HOVEDPLAN FOR HØNEFOSS STASJON

HOVEDPLAN FOR HØNEFOSS BERGENSBANEN KM 90,2

HOVEDPLAN FOR HÖNEFOSS
BERGENSBANEN KM 90,2
GK 4068,1-4

HØNEFOSS STASJON GRUNNUNDERSØKELSE

Hovedplan for Hönefoss Utvidelse av skjæring Bergensb. Km. 90,2		Målestokk 1:1000	Bet. sep 76 Te N Tegn. — " — B. Falstad
Situasjon		Sek. nr. Gk. 4068	Tegn. nr. 1
NORGES STATSBANER - GEOTEKNISK KONTOR

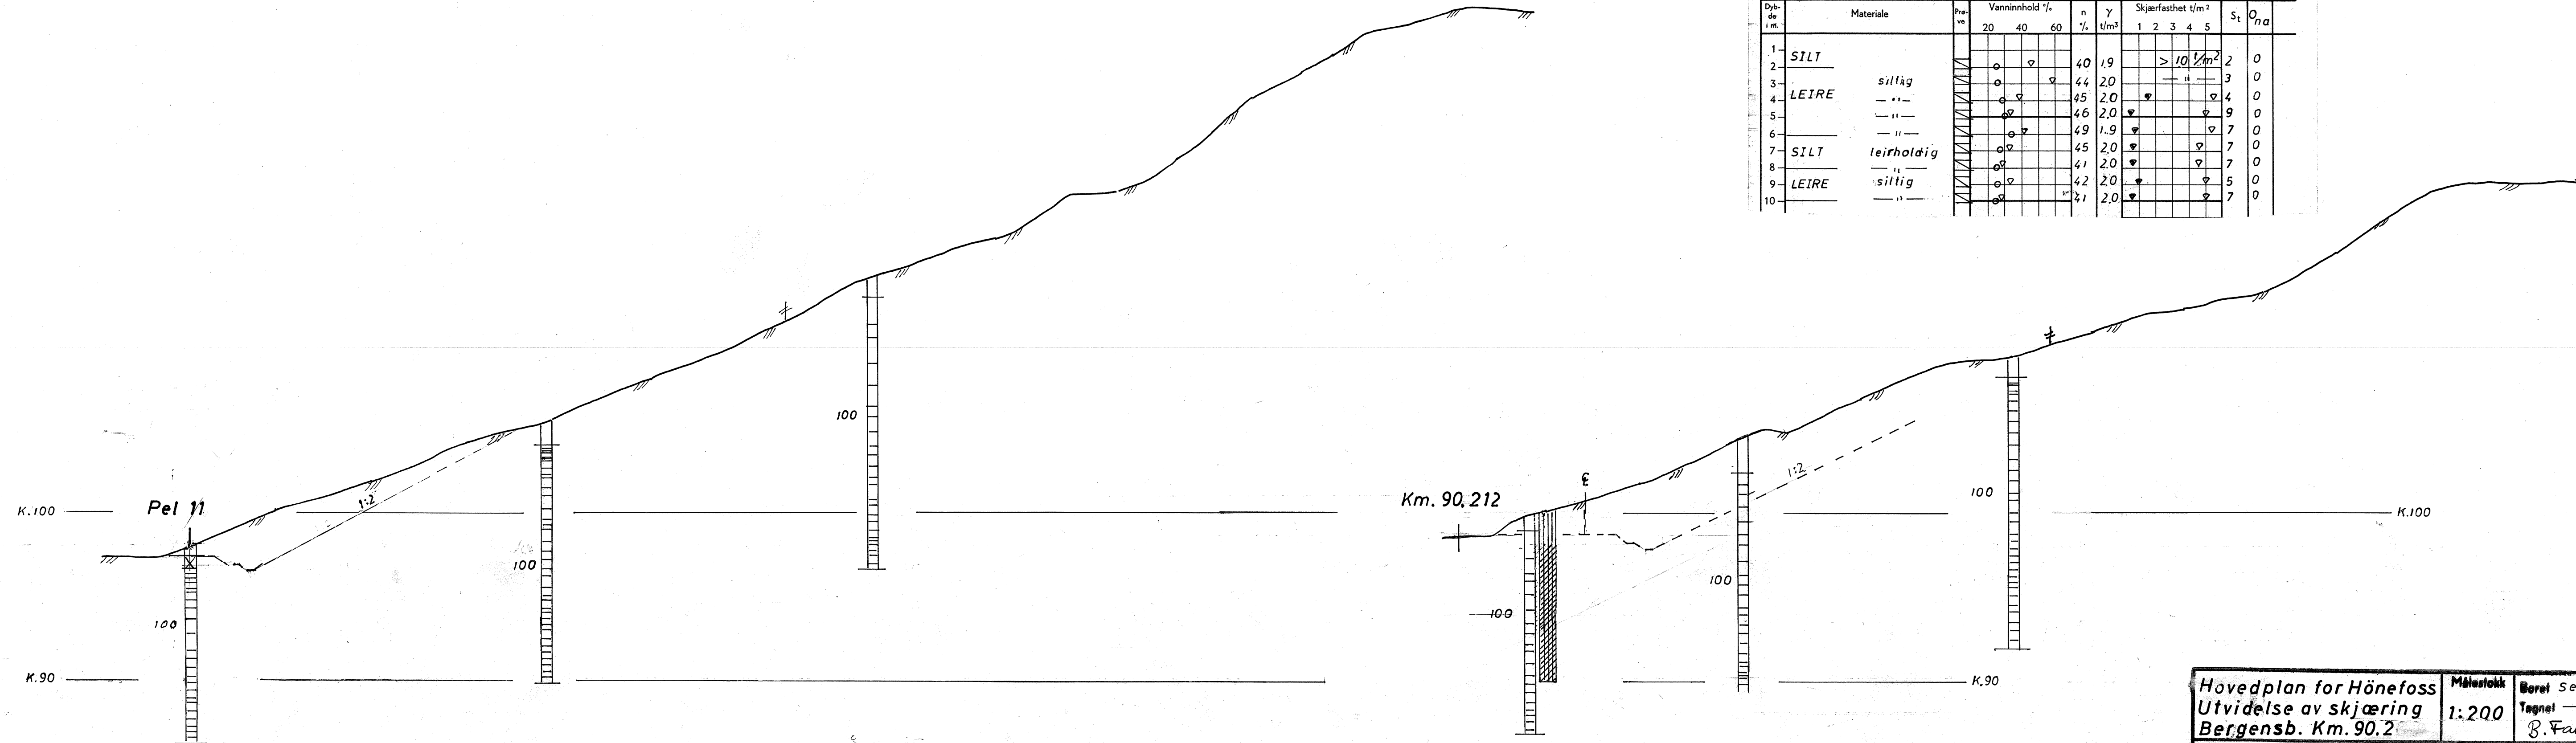
Forslag til forbindelsesspor er inntegnet på situasjonsplanen tegning nr. 1. På sporets høyre side er det en forholdsvis slak, men dog høy skråning. Sporet kommer til å følge skråningsfoten slik at inngrepet i terrenget blir relativt lite.

I forbindelse med de nye sporplaner, blant annet ved forlengelse av uttrekksspor på venstre side, samt kryssningsspor på høyre side, kan det bli nødvendig med utvidelse av eksisterende skjæring. For å kunne vurdere mulighetene for utvidelse er det foretatt grunnboringer i to profiler, ved km 90,300 og ved km 90,400. De to profilene med boringsresultatene innlagt, er vist på vedlagte tegning. Boringenes plassering fremgår forøvrig av situasjonsplanen, tegning nr. 1.

I henhold til foreløpige planer med sporrangement som vist på vedlagte tegning nr. 1, blir det nødvendig med utvidelse av planeringen ved skjæring i terrenget syd for sporområdet.

For vurdering av disse skjæringsarbeidene er det utført grunnundersøkelser i to profiler. Terrengprofilene med boringsresultatene inntegnet er vist på tegning nr. 4. Plasseringen av profiler og borhull fremgår av situasjonsplanen.

Hovedplan for Hønefoss Utvivelse av skjæring Bergensb. Km. 90.2		Målestokk 1:200	Beret Sep 76, Te N Tegnet — " — B. Falstad
Profil: Pel 11. og Km. 90.212		Søk nr. Gk. 4068	Tegn. nr. 2
NORGES STATSBANER - GEOTEKNISK KONTOR

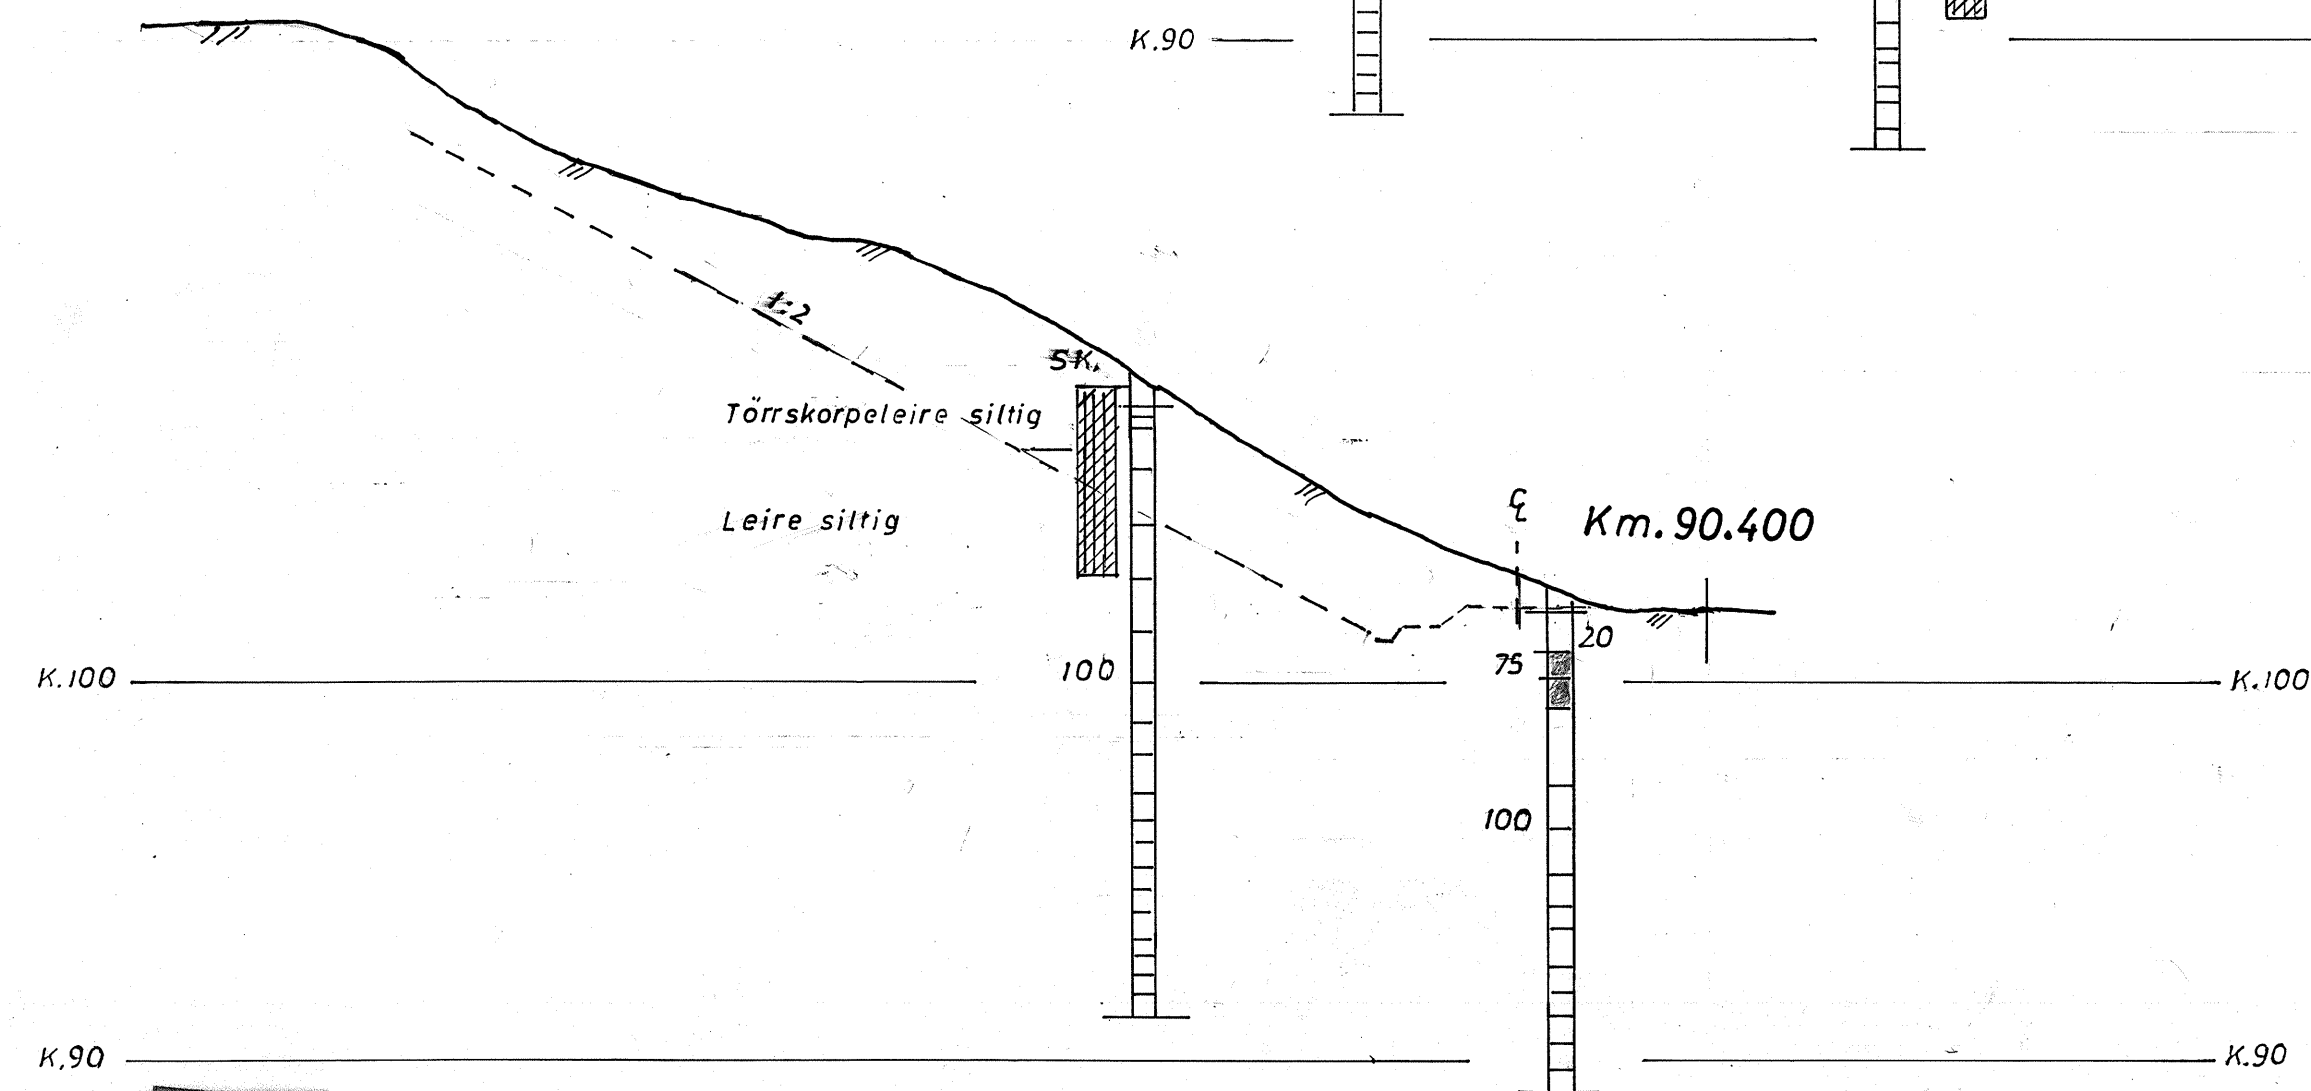
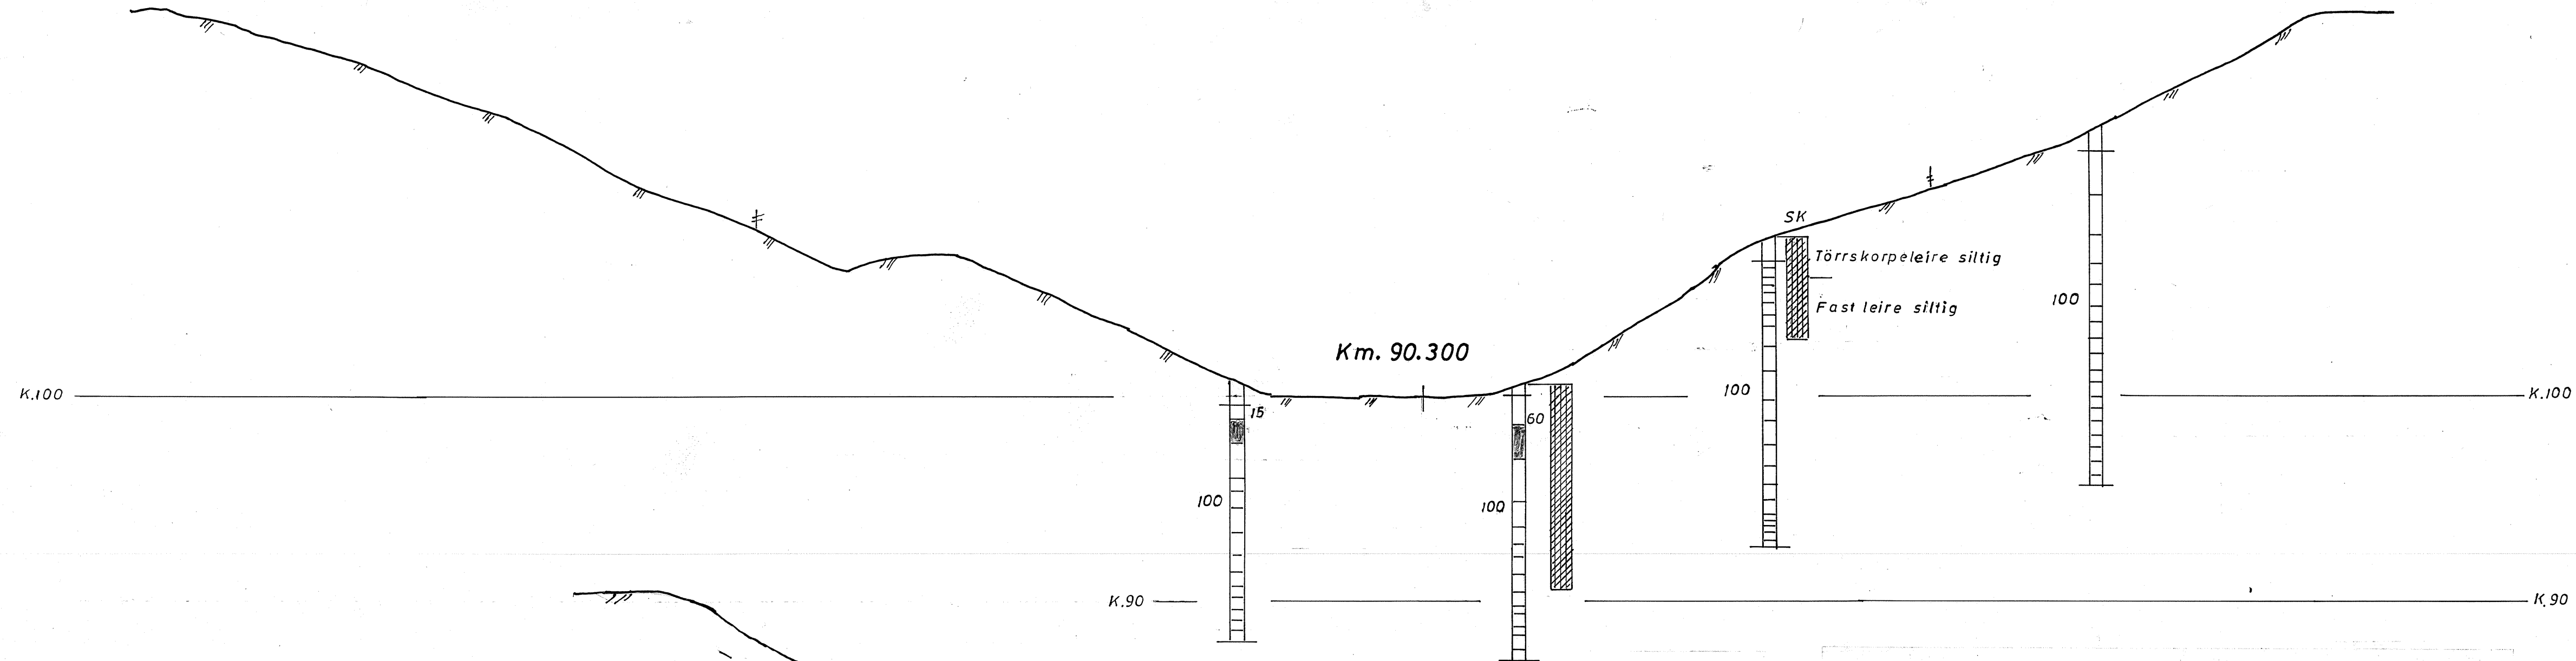
Tegning nr. 2 viser to typiske profiler, det ene ved pel 11 (som refererer seg til utstukket linje i marken), og det andre ved Bergensbanens km 90,212.

For vurdering av stabilitetsforhold o.l. er det utført grunnundersøkelser i begge de nevnte profiler, i alt 3 dreieboringer i hvert, samt 1 prøveserie med 40 mm stempelprøvetaker (i profil km 90,212). Børingsresultatene er inntegnet på profilene.

Prøveserien er tatt ned til 10 meters dybde. Grunnen ved dette borhull består av silt og siltig leire av god fasthet. Ved laboratorieundersøkelsene er blant annet følgende data bestemt:

Vanninnhold	25 - 30% (vektprosent)
Romvekt	19 - 20 kN/m ³ (1,9 - 2,0 t/m ³)
Skjærfasthet	45 - 50 kN/m ² (4,5 - 5,0 t/m ²)
Sensitivitet	< 10
Humusinnhold	0

For å oppnå telefritt spor anses det nødvendig å foreta masse-skifting med grus til en dybde av 1,10 m under FP. Traudybden kan hvis ønskelig reduseres ved bruk av frostisolerende materialer.

Av hensyn til overflatestabiliteten bør ikke skråningen være brattere enn 1:2. Dette for i størst mulig grad å unngå erosjonsproblemer og signinger i forbindelse med regnskyll, snøsmelting, teleløsning o.l. De permanente skråninger bør av samme grunn tilsåes. Midlertidige skråninger kan på kort sikt stå betydelig brattere. Trauet kan sannsynligvis tas ut med tilnærmet vertikale kanter uten at stabiliteten dermed settes i fare.

Hovedplan for Hønefoss Utvidelse av skjæring Bergensb. Km. 90.2	Målestokk 1:200	Boret sep 76 TeN Tegnet — i — B. Falstad
	Sak nr. Gk.4068	Tegn.nr. 4
NORGES STATSBANER · GEOTEKNISK KONTOR

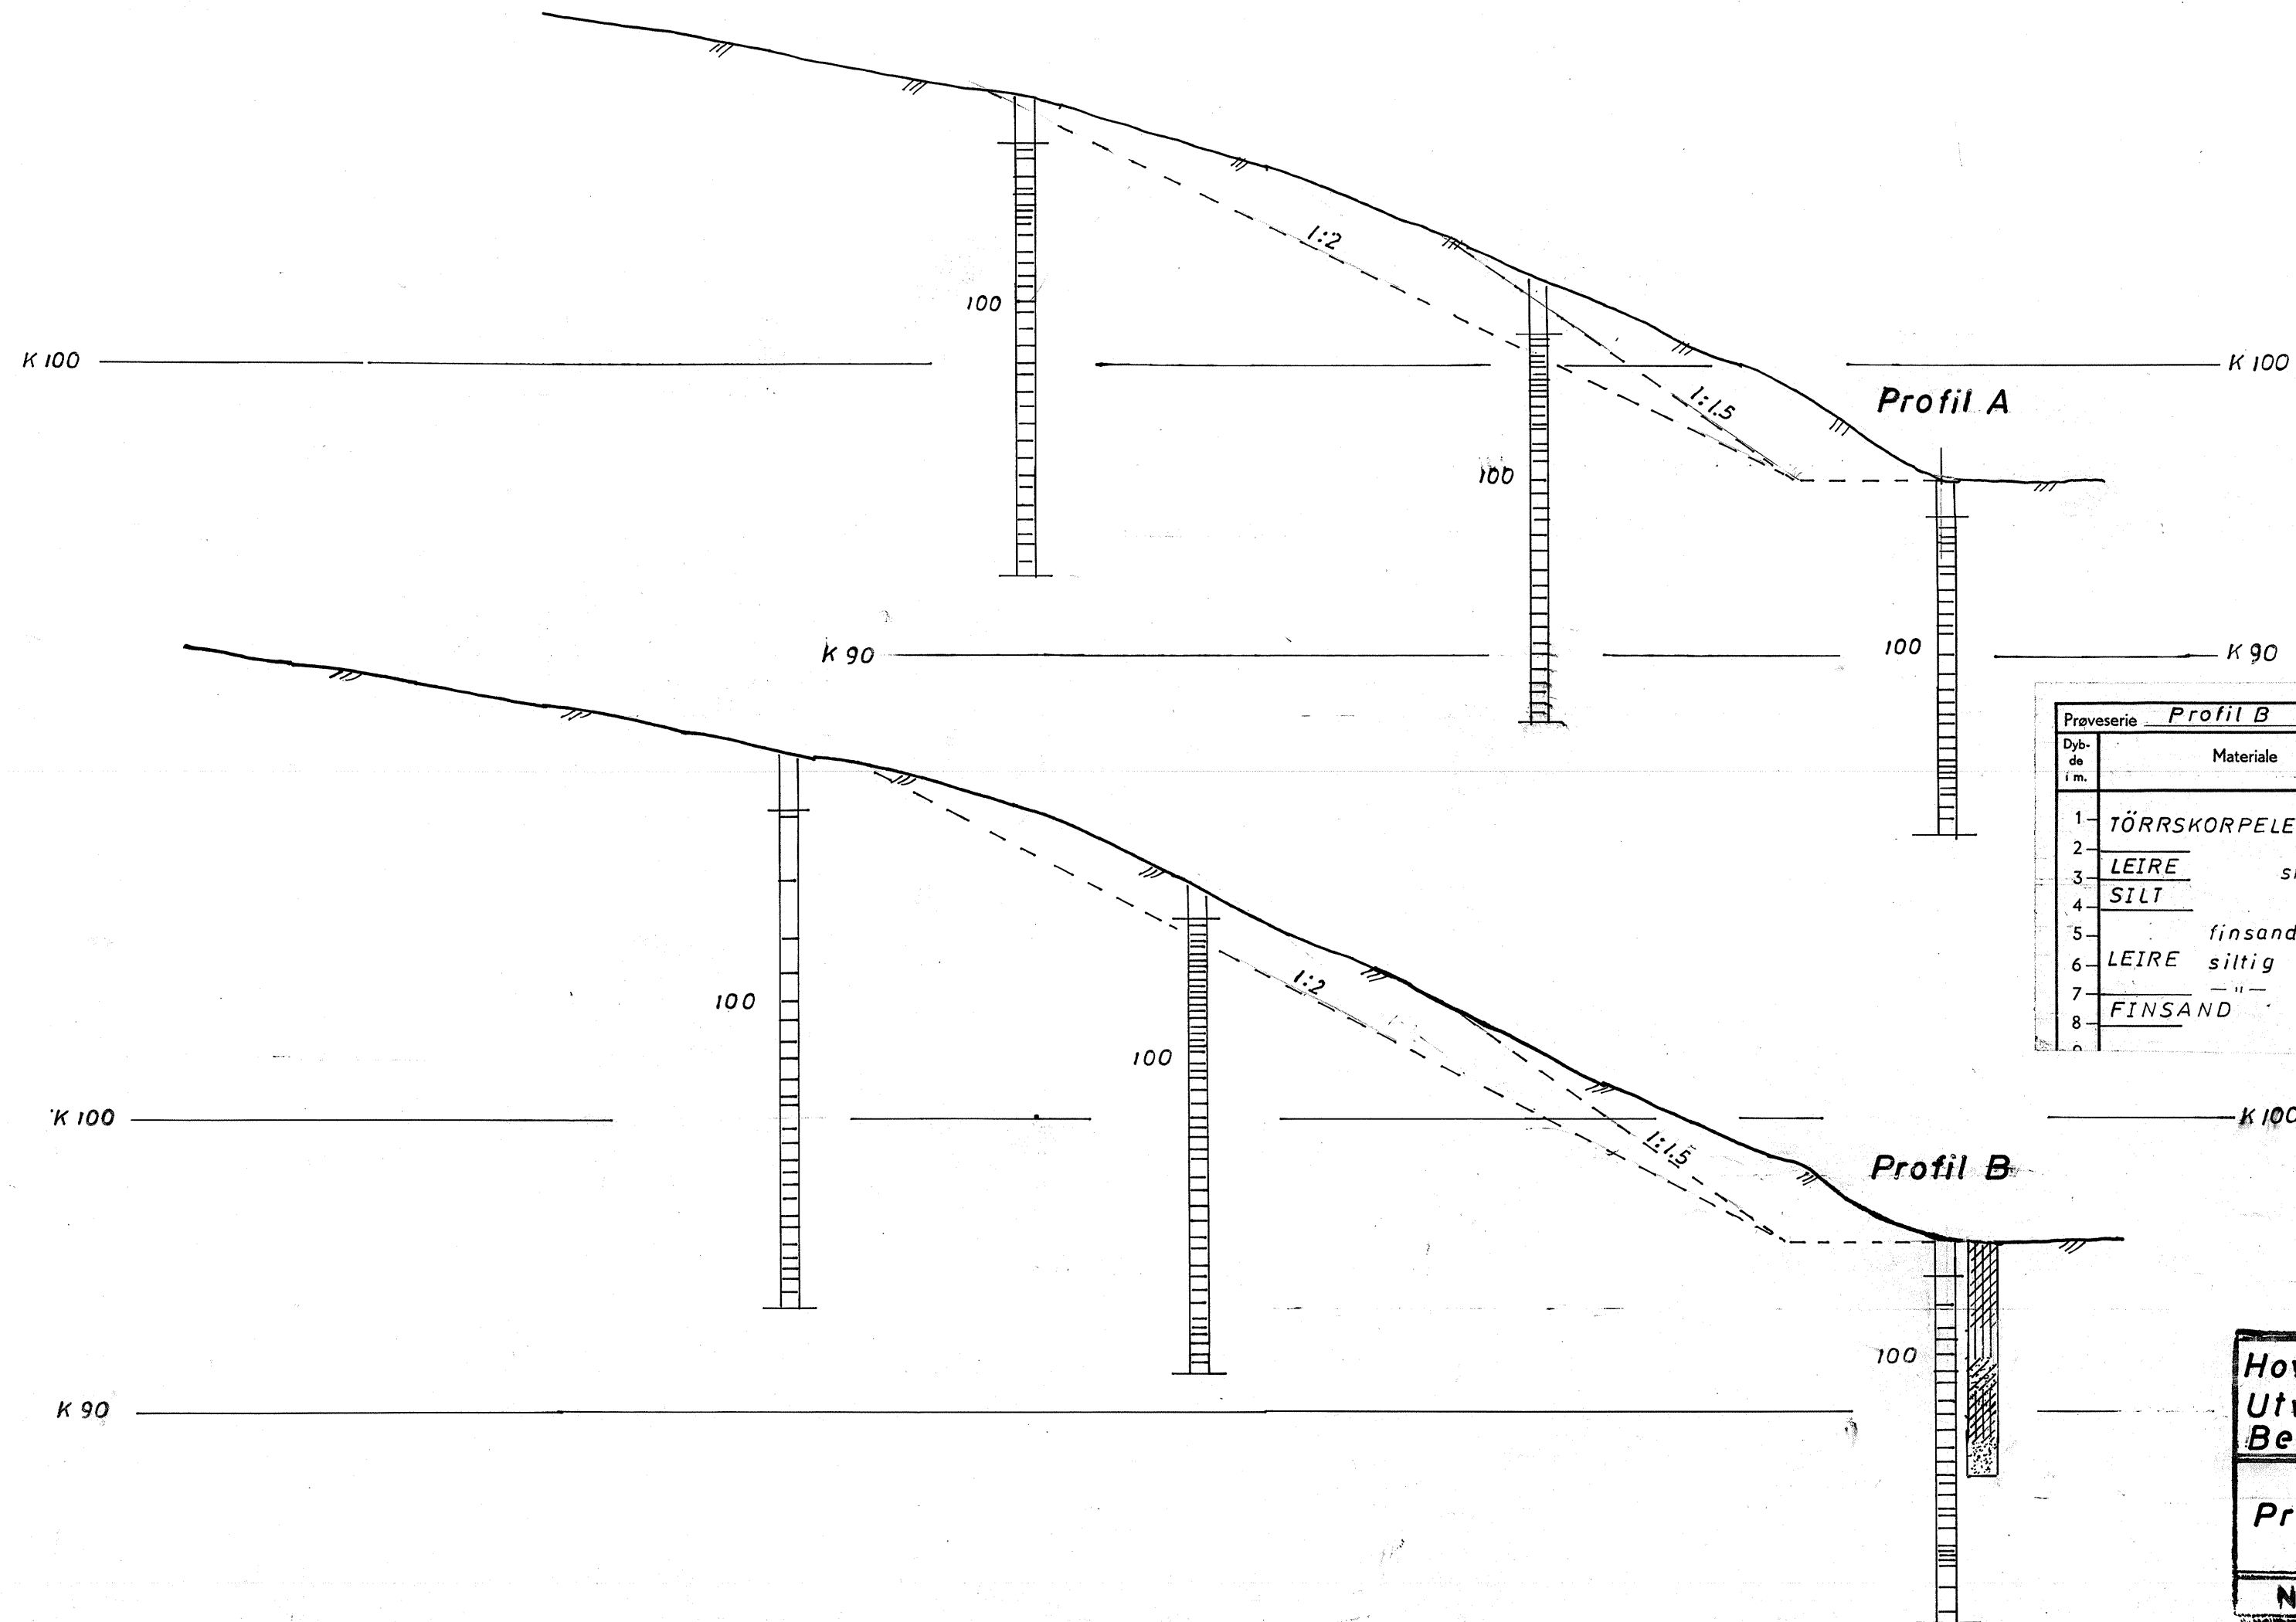
Grunnforholdene betraktes som gode også her. Under et tynt matjordlag er det øverst en meget hard tørrskorpeleire og herunder fast leire og silt med enkelte lag av finsand.

Terrengstabiliteten under de eksisterende forhold anses å være god, og det synes heller ikke å være noen fare for større utglidninger ved de påtenkte skjæringsarbeider. Generelt burde doseringen heller ikke her være brattere enn 1:2 for å unngå større erosjonsproblemer og langtidssigninger.

På grunn av de topografiske forhold med en erosjonsdal mellom de to profiler, som gjør at planeringen blir lokalisert til de fremstikkende rygger i terrenget, vil vi allikevel foreslå at det her graves med dosering 1:1,5. Skråningen må da dreneres og tilsås. Dreneringen utføres med 4" Icodren i fiskebenmønster. Drenene legges i 80 cm dype grøfter, omhylllet med grusfilter.
